Revision der Ortsplanung

Raumplanungsbericht zur Anpassung der Ortsplanung an den
Genehmigungsentscheid vom 22. Juli 2015

Stand: 6. Februar 2017 für die Genehmigung

Mit Ergänzung vom 18. Januar 2018

Abbildung 2: Richtplangebiete, wie sie 2013 zur Genehmigung eingereicht wurden

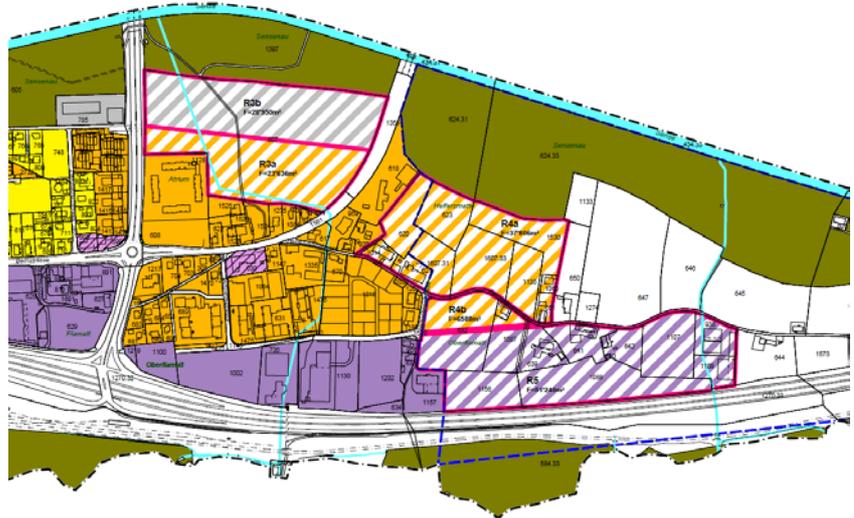
Im Raumplanungsbericht vom 18. November 2013 sollten in Abb. S. 46 die Verkehrspotenziale von Flamatt dargestellt werden, nicht nochmals Wünnewil. Die Abbildung sollte die damals eingereichten Richtplangebiete zeigen:

Die entsprechenden Verkehrspotenziale (Ausbaugrad 100%) sind die folgenden:

Gebiet	Fläche	Mögliche Zone	DTV	Spitzenstunde
3a	236 a	Wohnzone mittlere Dichte	298	60
3b	290 a	Zone von allgemeinem Interesse		
4a	378 a	Wohnzone mittlere Dichte	476	48
4b	66 a	Wohnzone mittlere Dichte	138	28
5	512 a	Arbeitszone Industrie	1'229	369
Total	1'482 a		2'141 (Ag 80 %: 1'710)	505 (Ag 80 %: 400)

Abbildung 3: Richtplangebiete, wie sie 2013 zur Genehmigung eingereicht wurden

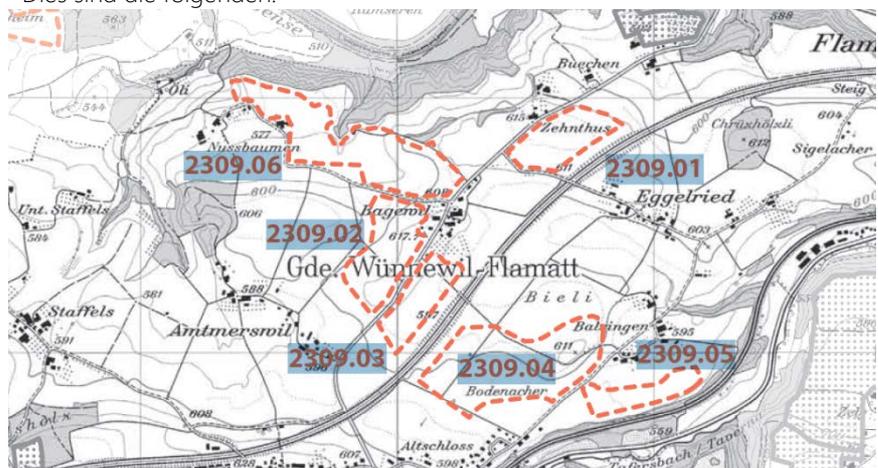
Gemäss Genehmigungsentscheid ist im Planungsbericht Kapitel 10.13 "Materialausbeutung" des erläuternden Berichts (S. 59) die Referenz anzupassen: Anstatt des erwähnten Teilrichtplans ist seit 2011 der Sachplan Materialabbau (SaM) massgebend. Zudem seien alle sechs Sektoren "zu erhaltenden Ressourcen" (2309.01 - 2309.06) genau zu erwähnen. Dies sind die folgenden:
